*Ministero della cultura*  
SOPRINTENDENZA SPECIALE PER IL PIANO  
NAZIONALE DI RIPRESA E RESILIENZA

*Oggetto:* [ID: 7776] Comuni di Cellere, Canino, Tessennano, Tarquinia, Arlena di Castro e Montalto di Castro (VT)

Progetto per la realizzazione di un nuovo impianto agrofotovoltaico, denominato "Energia dell'olio", della potenza di 107,13 MW, e opere di connessione alla RTN, da realizzarsi nei Comuni di Cellere, Canino, Tessennano, Tarquinia, Arlena di Castro, Montalto di Castro in provincia di Viterbo

#### RICHIESTA INTEGRAZIONI DOCUMENTALI DEL MINISTERO DELLA CULTURA

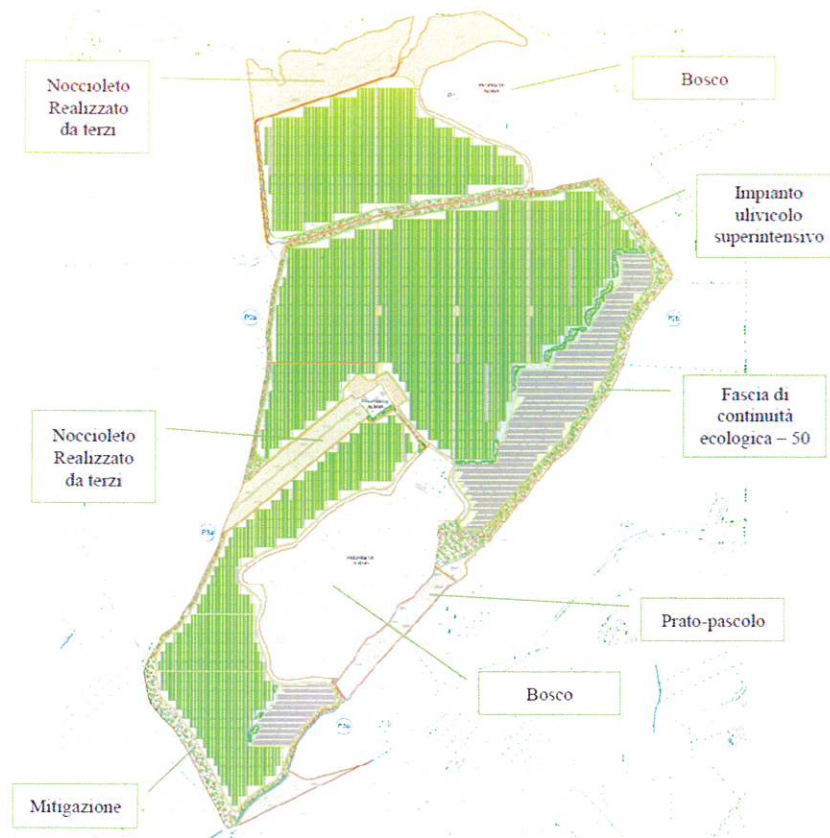
- l'impianto ingloba totalmente un'area boscata tutelata presente nella parte sud e ne lambisce un'altra localizzata nella parte nord. Nonostante gli interventi di riconnessione e mitigazione proposti dal Proponente, le aree boscate risultano, dal punto di vista paesaggistico, intercluse tra i campi fotovoltaici: quella a nord - per la presenza di un altro impianto denominato "La banditella solare" in autorizzazione - e quella a sud dalla presenza di due aree dell'impianto in argomento, costituite da moduli fissi, posti nella porzione di terreno con maggior acclività del versante sud-est, il cui impatto paesaggistico risulta particolarmente negativo, proprio a causa della posizione che rende le opere maggiormente visibili anche per l'assenza della vegetazione interposta alle file di pannelli fotovoltaici, che quindi non contribuiscono alla mitigazione dell'intervento;

- l'impianto ingloba totalmente un edificio esistente (casale di sommità) con i suoi annessi agricoli e la relativa strada di accesso;
- gli elaborati di progetto risultano carenti con riferimento ad alcuni aspetti, di seguito elencati:

fig.2 stralcio della TAV B del PTPR con sovrapposizione dell'impianto del cavidotto

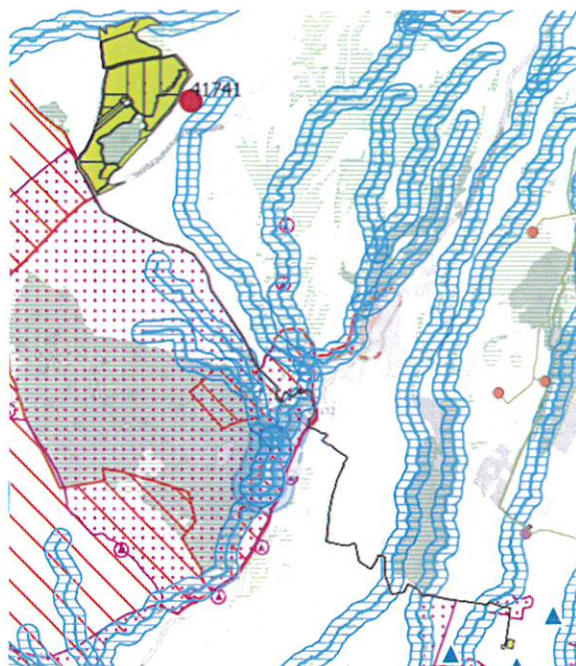
**Il tracciato del cavidotto** in progetto, interferisce direttamente "beni paesaggistici", individuati sulla **Tav. B** del PTPR e classificati come:

area tutelata con vincolo dichiarativo ai sensi dell'art.136, co1, lett. c) e d) del Codice, di cui al DM 22.05.1985 denominata "Zona Selva del Lamone, Valle del Fiora", **art.8, co.8** delle norme del PTPR, (cd056\_039);

- *lett. c) "Protezione dei fiumi, torrenti, corsi d'acqua", art.36* delle norme del PTPR (Fosso del Bottino c056\_0500 nel Comune di Canino; Fosso Timone c056\_0480 nel Comune di Tuscania; Fosso del Canestraccio c056\_0512 nel Comune di Tuscania; Fosso della Tomba c056\_0515 nel Comune di Tuscania; Fosso della Cadutella nei Comuni di Tuscania e Tessennano);
- *lett. g) "Protezione delle aree boscate", art.39* delle norme del PTPR;
- *lett. m) "Protezione zone di interesse archeologico", art. 42* delle norme del PTPR (Casale Diruto, La Tomba, San Giuliano m056\_0198; Prataccio m056\_0197; m56\_0223);

- "area di visuale" tutelata (**art.50** delle norme del PTPR), coincidente con il tracciato della SR312 nel Comune di Canino.

Fig.5 schema di ridimensionamento dell'impianto, per la parte che ricade al di fuori dell'"area idonea" ai sensi del DL n.50/2022

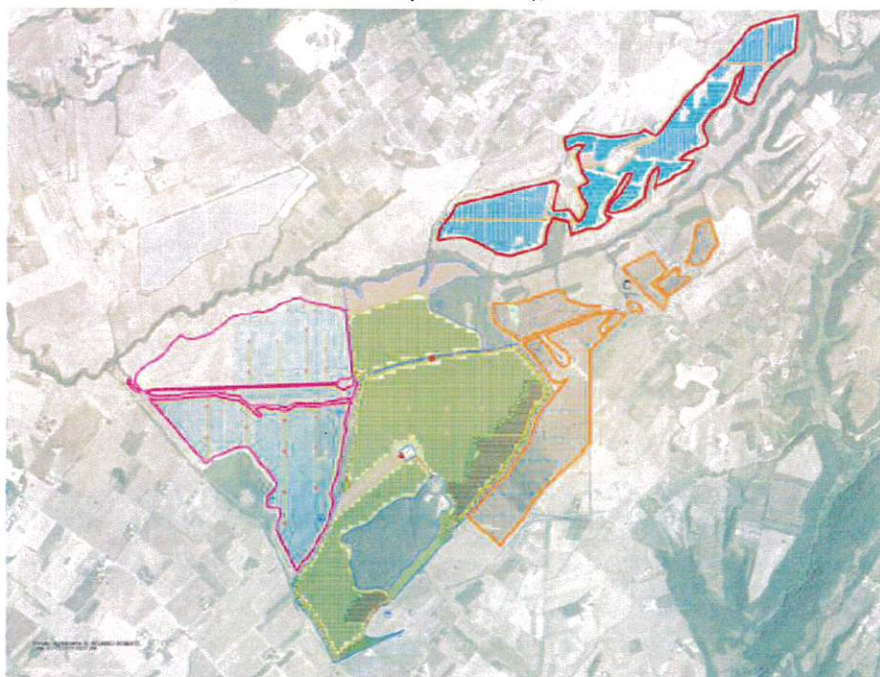
- Parte dell'impianto non ricade in "area idonea" ai sensi dell'art.6 del D.L.n.50/20221, misurata a partire dal bene paesaggistico ex art.136 di cui al DM 22.05.1985 presente nell'area sud-occidentale dell'impianto, e pertanto, non può essere considerato localizzato in un'area considerata "idonea" ai sensi del sopra citato decreto;

- b) considerata la vicinanza dell'impianto con l'area tutelata con vincolo dichiarativo ex art.136, presente nella zona a sud ovest, segnalata tra le criticità, al fine di garantire il migliore inserimento paesaggistico all'interno di un ambito territoriale così densamente interessato da interventi simili, si chiede di fornire un progetto di ridimensionamento dell'impianto, che lascia libera dall'installazione dei pannelli l'area posta in contiguità all'area boscata esistente, e con gli edifici preesistenti, che rimarrebbero interclusi all'interno dell'impianto medesimo, così come riportato nello schema sottostante (cfr. fig.4.) proposto dalla competente Soprintendenza nel citato parere n.11353/2022
